**RÈGLEMENT MODIFIANT PLAN
D'URBANISME DE LA VILLE DE MONTRÉAL
(04-047) RELATIVEMENT AU SECTEUR
CABOT ET À LA TÊTE D'ÎLOT SITUÉE À
L'INTERSECTION DU BOULEVAR MONK ET
DES RUES SAINT-PATRICK ET BRIAND**

Dossier no : 1208677011

AC20-SO-01_ERRATUM_v2

Carte montrant la densité de construction dans l'arrondissement Sud-Ouest. Les deux secteurs visés par la modification demandée sont encadrés en rouge (Source : Site web de l'Arrondissement du Sud-Ouest).

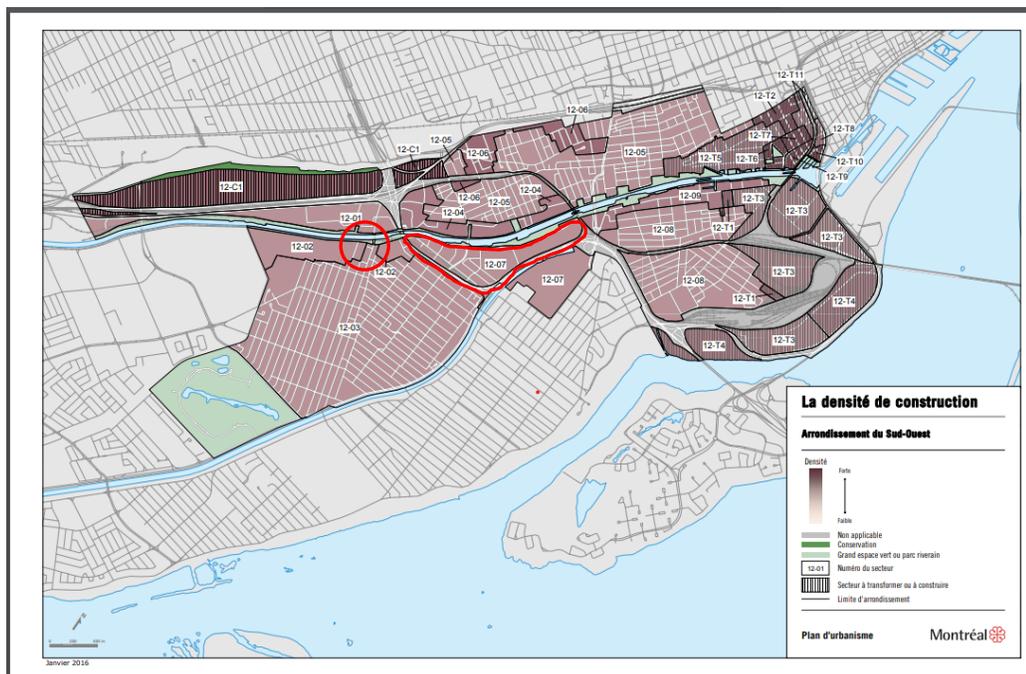
De manière générale, le comité mixte considère que l'augmentation des paramètres de hauteur pour le secteur Cabot afin d'atteindre une hauteur 6 étages est pertinente dans un contexte de redynamisation des anciens secteurs industriels de Montréal.

Telle que présentée, la proposition cible le changement de hauteur au Plan urbanisme. Or, le dossier de présentation n'illustre pas les intentions de l'Arrondissement en matière de gestion plus fine de ces hauteurs au niveau de la réglementation locale. À cet effet, le comité mixte comprend que l'Arrondissement souhaite conserver les paramètres

de hauteur actuels du Règlement d'urbanisme afin de favoriser le redéveloppement des sites par le biais du projet particulier de construction, de modification ou d'occupation d'un immeuble (PPCMOI). Bien que le comité mixte comprenne les avantages de cette approche pour l'Arrondissement, il considère qu'elle pose aussi plusieurs enjeux. Elle ne permet pas, entre autres, d'anticiper la cohérence des projets entre eux par la mise en œuvre d'une stratégie de hauteur préétablie en fonction de contraintes d'insertion, d'effets d'encadrement souhaités et de composition de la forme urbaine. Ainsi, le comité mixte recommande à l'Arrondissement de préciser les principes spécifiques qui guideront la gestion des hauteurs dans le secteur Cabot en fonction de différents paramètres d'insertion tels que l'harmonisation des marges de recul, l'ensoleillement ou la mise en valeur du patrimoine. Afin d'analyser et de communiquer l'impact du changement de paramètres de hauteur, il encourage les responsables du projet à réaliser des dessins et plans 3D du secteur. De plus, dans un souci d'harmonisation des hauteurs de part et d'autre du canal de Lachine, le comité mixte recommande que les hauteurs de référence soient exprimées en mètres plutôt qu'en nombre d'étages, les bâtiments résidentiels et industriels ayant des hauteurs d'étage fort différentes.

Concernant le changement des paramètres de hauteur pour le secteur de la rue Monk, le comité reconnaît le bien-fondé du projet de logement social prévu au carrefour Monk/Saint-Patrick. Il est également sensible à la préservation de la trame résidentielle du quartier Ville-Émard, dont font partie, entre autres, les lots de petites dimensions situés dans la portion sud du secteur. Pour éviter une pression induite sur le parc résidentiel existant, le comité est d'avis que la zone visée par l'augmentation de la hauteur permise devrait se limiter à la portion de l'îlot à redévelopper en front de la rue Saint-Patrick, entre les rues Monk et Briand

- 01** Réviser les limites de la zone du secteur Monk visée par l'augmentation de la hauteur permise afin qu'elle comprenne uniquement la portion d'îlot à redévelopper en front de la rue Saint-Patrick, entre le boulevard Monk et la rue Briand;
- 02** Lier la bonification des projets par accès aux surhauteurs dans le secteur Cabot à la préservation et la mise en valeur des composantes patrimoniales d'un site;
- 03** Préciser les intentions de réduction de l'enclavement et d'aménagement du domaine public du secteur Cabot;
- 04** Recourir à un outil de planification plus complet (ex. PPU) pour encadrer les interventions publiques et les projets;
- 05** Considérer les hauteurs en mètres plutôt qu'en nombre d'étages.

Recommandations (thèmes) *	Suivi effectué <i>(texte à inclure, si applicable)</i>
01	Réviser les limites de la zone du secteur Monk visée par l'augmentation de la hauteur permise afin qu'elle comprenne uniquement la portion d'îlot à redévelopper en front de la rue Saint-Patrick, entre le boulevard Monk et la rue Briand;	Le projet de règlement a été modifié afin de circonscrire aux 3 lots concernés par le projet de construction de logements sociaux (sur la tête d'îlot Monk/Saint-Patrick/Briand), la modification de la hauteur permise dans le secteur Monk.
02	Lier la bonification des projets par accès aux surhauteurs dans le secteur Cabot à la préservation et la mise en valeur des composantes patrimoniales d'un site ;	La préservation et la mise en valeur des bâtiments d'intérêt patrimonial sont des objectifs affirmés dans le chapitre du Plan d'urbanisme dédié à l'arrondissement du Sud-Ouest ainsi que dans le document de planification qu'est le Plan de Développement Urbain, Économique et Social (PDUÉS) Turcot. En ne modifiant pas ses normes de zonages actuellement applicables dans le secteur Cabot, l'Arrondissement du Sud-Ouest entend favoriser le recours aux projets particuliers afin de s'assurer que les éventuels projets de construction ou de transformation pour des projets d'une hauteur de 6 étages dans le secteur Cabot, respectent les orientations de l'Arrondissement via des conditions. L'arrondissement du Sud-Ouest est doté de critères spécifiques de PIIA pour les immeubles d'intérêts patrimoniaux. Par ailleurs, l'arrondissement a

05	Considérer les hauteurs en mètres plutôt qu'en nombre d'étages.	<p>Par souci de cohérence, l'arrondissement du Sud-Ouest entend conserver la hauteur maximum permise au Plan d'urbanisme en étages. En effet, à l'exception du Centre-Ville et du secteur Griffintown, il apparaît que le Plan d'urbanisme privilégie les hauteurs en étages plutôt qu'en mètres.</p> <p>Une telle modification ferait du secteur Cabot un cas particulier et nécessiterait la création d'une typologie supplémentaire pour caractériser sa densité permise.</p> <p>Les considérations relatives à la hauteur en mètres et à l'intégration dans le cadre bâti sont des éléments faisant partie intégrante des considérations retenues par le CCU lors de l'évaluation des demandes de PIIA et la formulation des recommandations.</p>

ANNEXE A
EXTRAIT DE LA CARTE 3.1.2 INTITULÉE « LA DENSITÉ DE CONSTRUCTION »

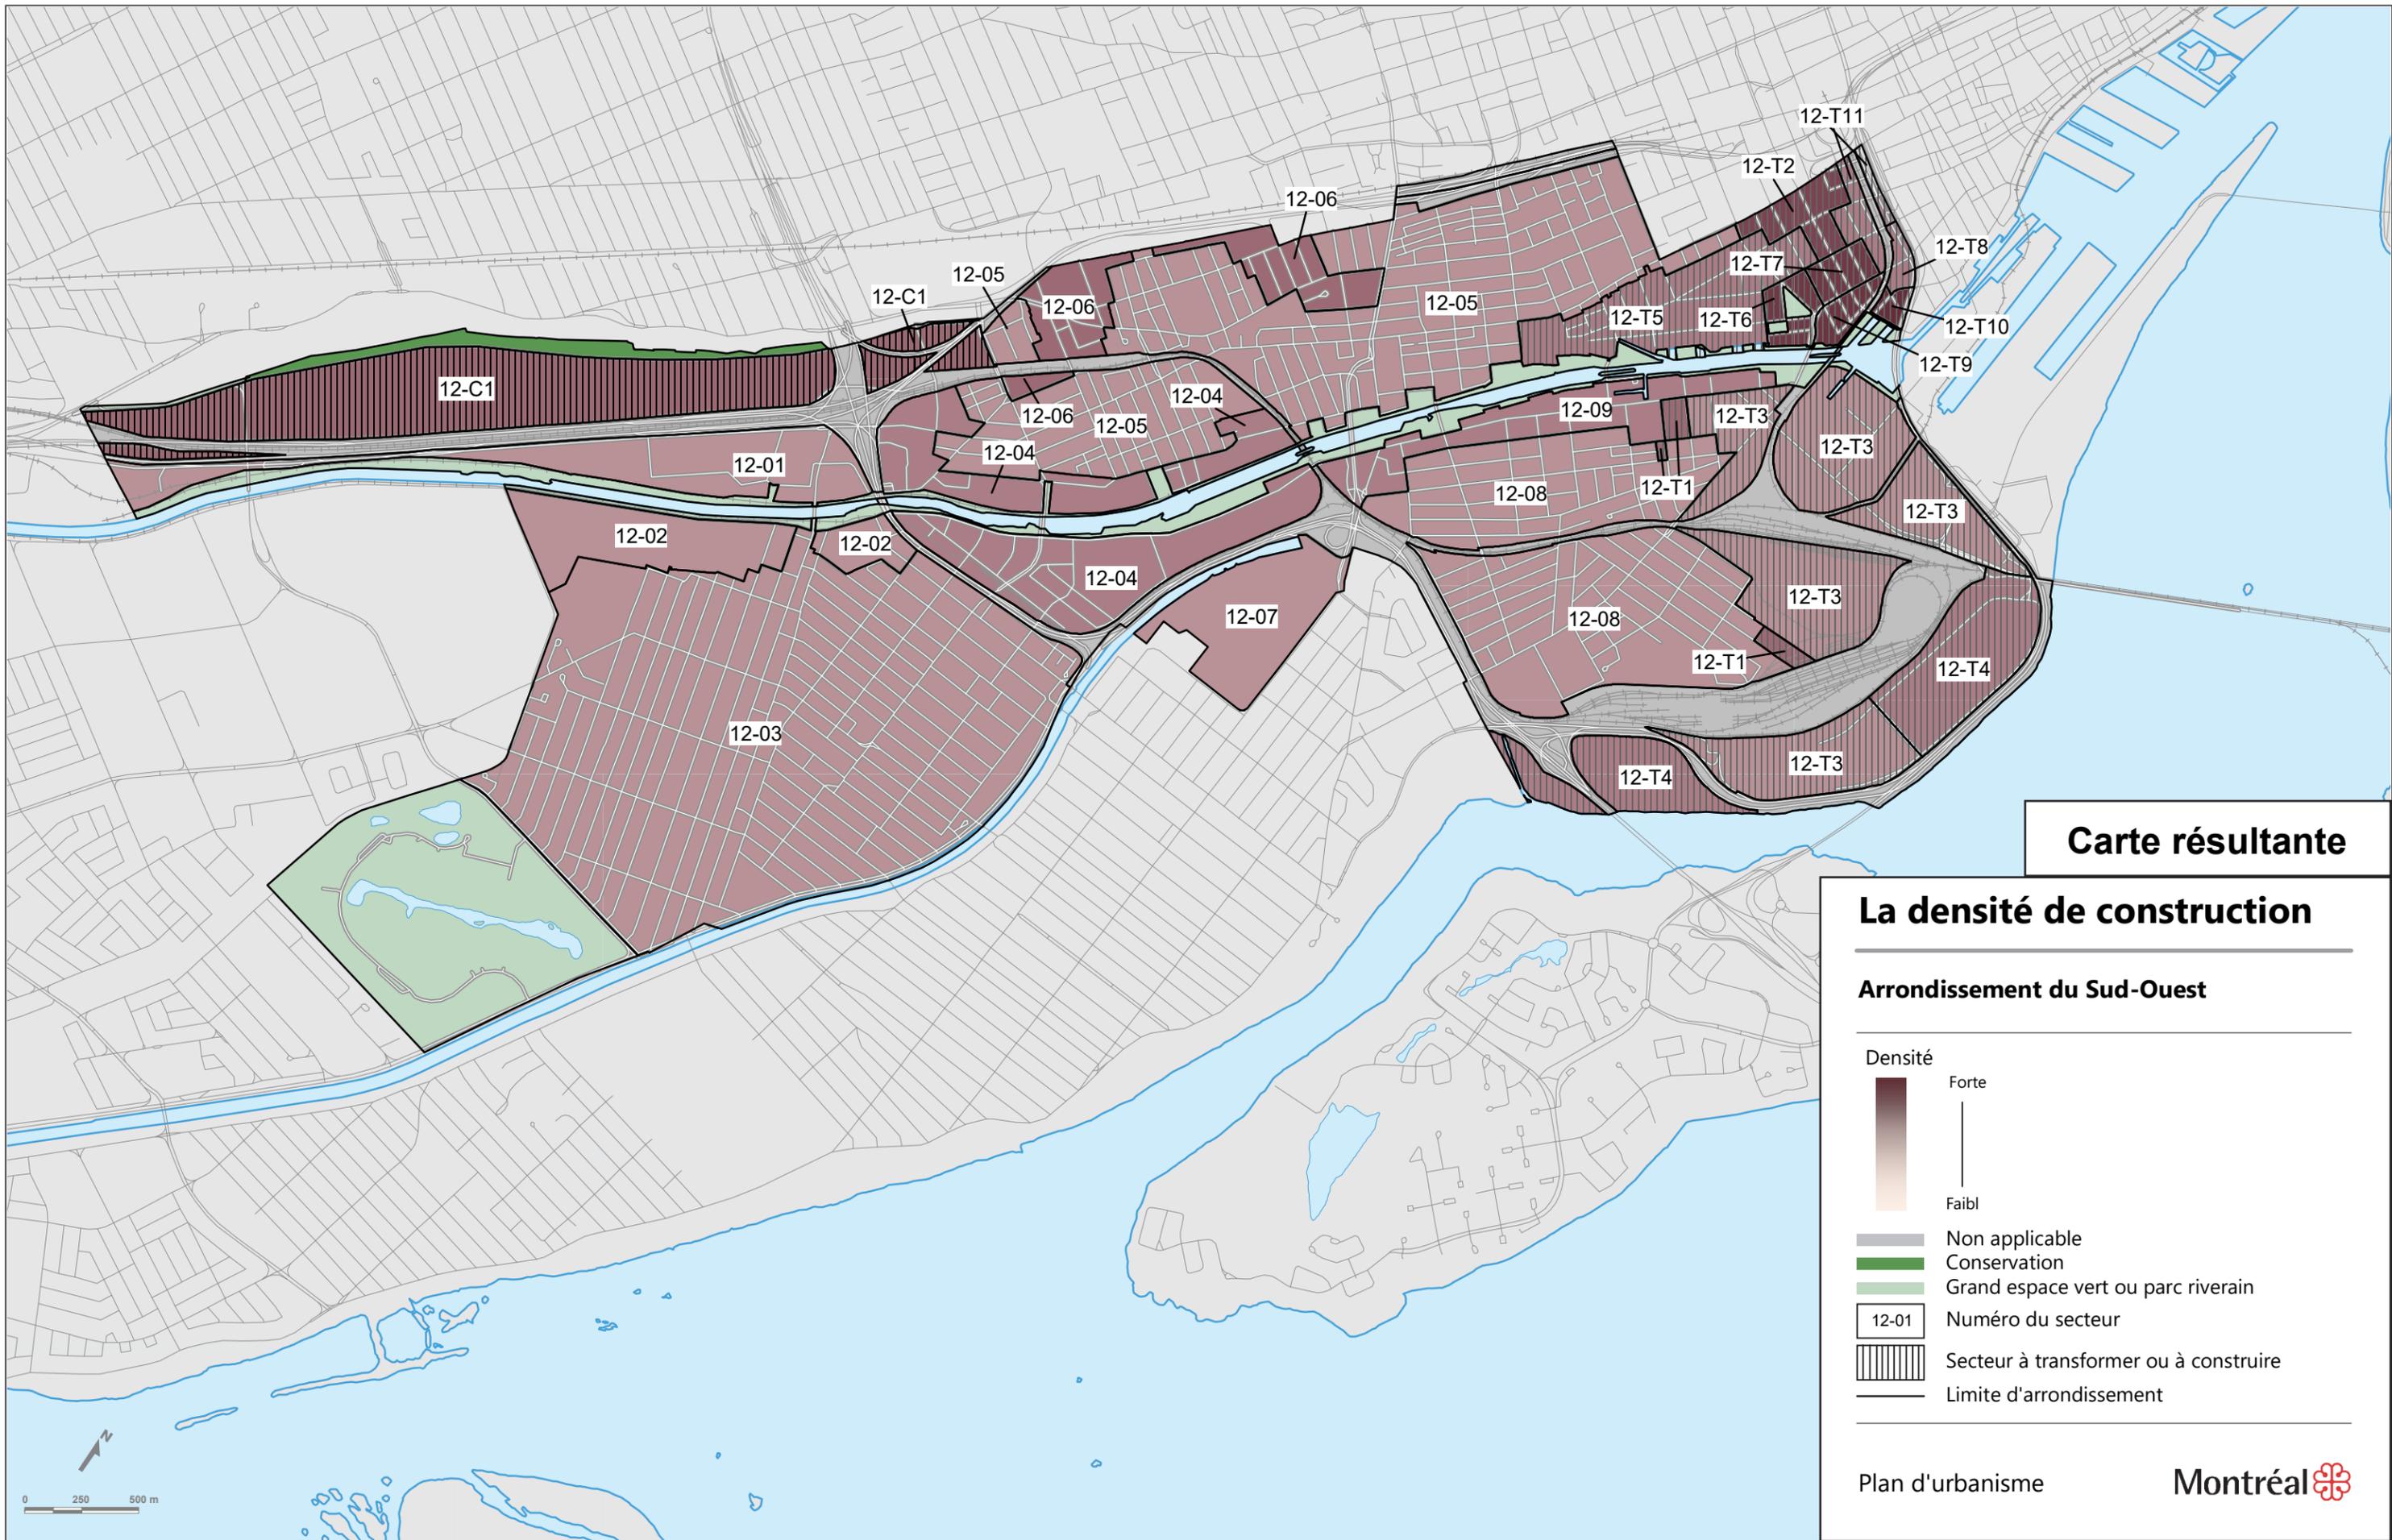
1. La carte 3.1.2 intitulée « La densité de construction » incluse à la partie I du Plan d'urbanisme de la Ville de Montréal (04-047) est remplacée, à l'égard du territoire de l'arrondissement du Sud-Ouest, par la carte jointe en annexe A au présent règlement.
